生産終了商品

ミニパワーリレー

形MY4-BUシリーズ

形MY4-02-BU-RV

外形寸法/取付寸法

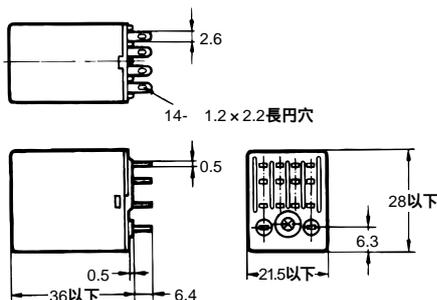
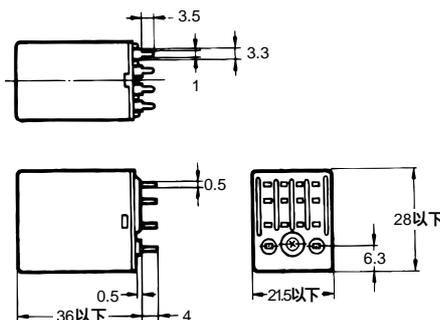
- ・形MY4-BUタイプは代替商品はありません。
プリント基板用端子タイプ形MY4-02-BUの推奨代替商品は復帰電圧特性以外は、完全互換します。

プリント基板加工寸法は同一です

形式	生産終了商品	推奨代替商品
項目	形MY4-02-BU	形MY4-02-BU-RV
復帰電圧	30% ~ 70%以内 (AC)	40%以上 (AC)
